ダム反対側

国土交通省・推進側

**堤防の高さ**

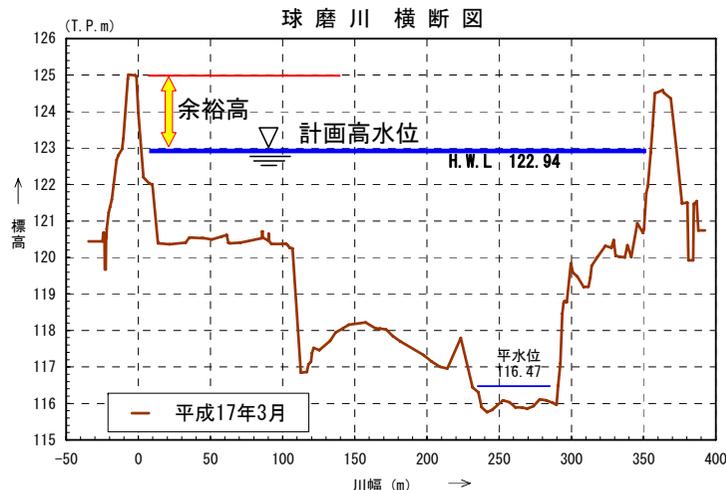
堤防の余裕高まで許容した場合、人吉地点で5,400m<sup>3</sup>/s（工事実施基本計画での計画高水流量は4,000m<sup>3</sup>/s）を流下させることができるのではないかと。

○堤防の高さ：計画高水位＋余裕高

堤防は計画高水位以下の水位の流水の通常的作用に対して安全な構造

**○余裕高の目的**

- ・ 自然現象である洪水時の風浪、うねり、跳水等による一時的な水位上昇への対応
- ・ 洪水時の巡視や水防活動を実施する場合の安全の確保
- ・ 流木等流下物への対応
- ・ 橋梁の桁下を洪水が安全に流下できるためのクリアランスの確保

**旧計画の河道掘削について**

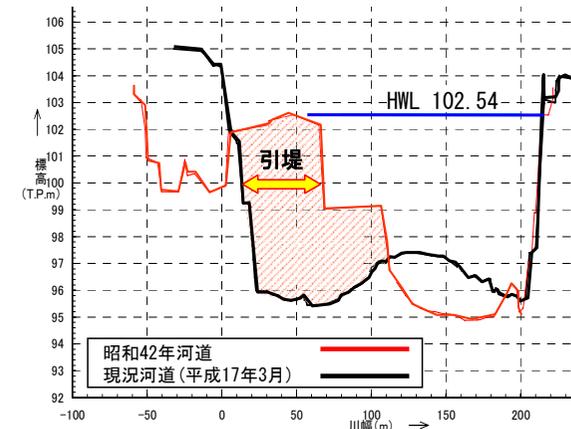
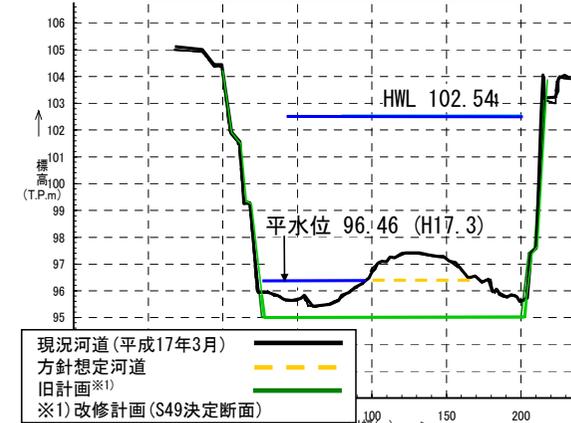
旧計画河道で掘ることとしていた断面をなぜ掘れなくなったか。

旧計画においても、人吉地区の河床掘削は、地下水、温泉源、漁業、舟下り等への影響が懸念されたことから、検討課題とされていた。

- 旧計画策定後の大規模な引堤等の結果、河道特性が変化。
- 上記改修後の大規模な洪水での観測結果を基に河道特性の検討を実施。その結果、計画高水流量に対し、河川環境、舟下り等への影響が小さい平水位以上の掘削により対応可能
